Mission régionale d'autorité environnementale

**Avis délibéré sur la demande d'ouverture de travaux miniers
forages pétroliers
à Rieux, Tréfols et Morsains sur la concession de Villeperdue (51)
de la société IPC Petroleum France**

n°MRAe 2019APGE63

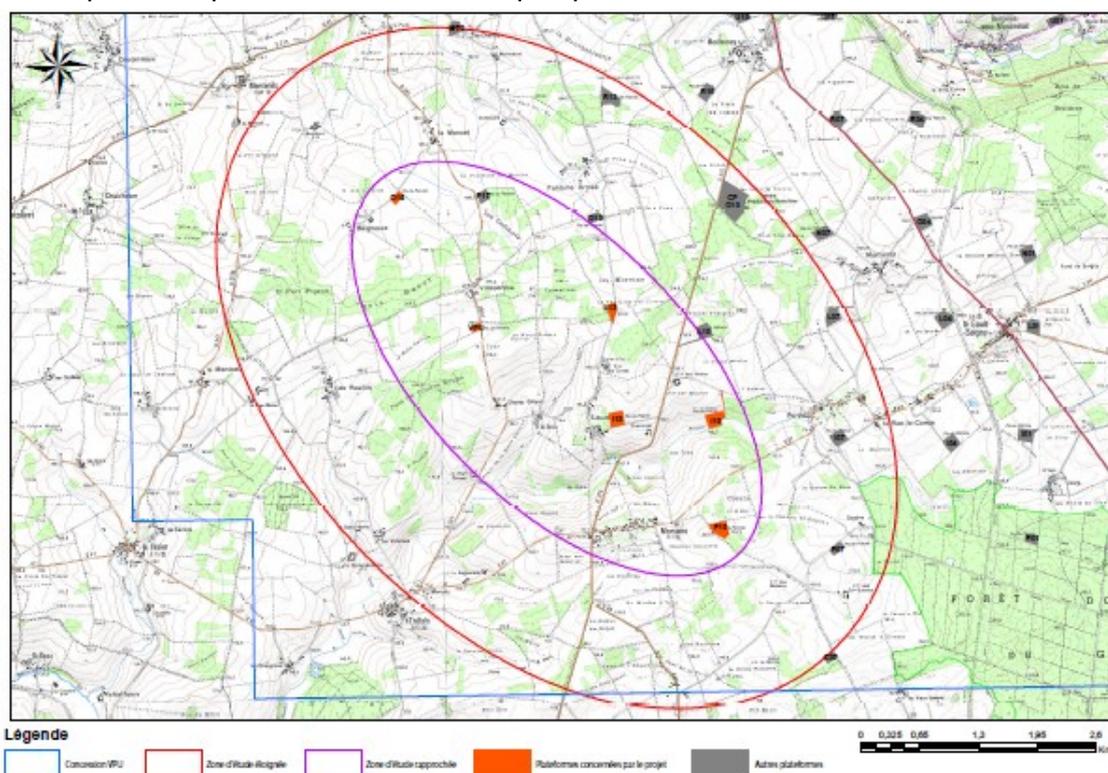
L'Autorité environnementale constate donc que ce projet s'inscrit dans le cadre de la concession de Villeperdue dont bénéficie le pétitionnaire et que la prospection se limite à ce gisement sans alternative de choix de site à présenter en dehors de la concession. **L'Autorité environnementale s'est cependant étonnée qu'on puisse permettre l'implantation de**

plateformes pétrolières dans le périmètre de protection, même éloigné, d'un captage. La question a été posée de savoir s'il n'était pas possible d'éviter de traverser les nappes de la craie au droit de ces périmètres, par exemple, par déplacement des plateformes concernées hors des périmètres de protection et recours aux forages de puits déviés.

L'Ae recommande au pétitionnaire d'étudier la possibilité d'éviter de forer au travers de la nappe de la craie au droit des périmètres de protection de captage.
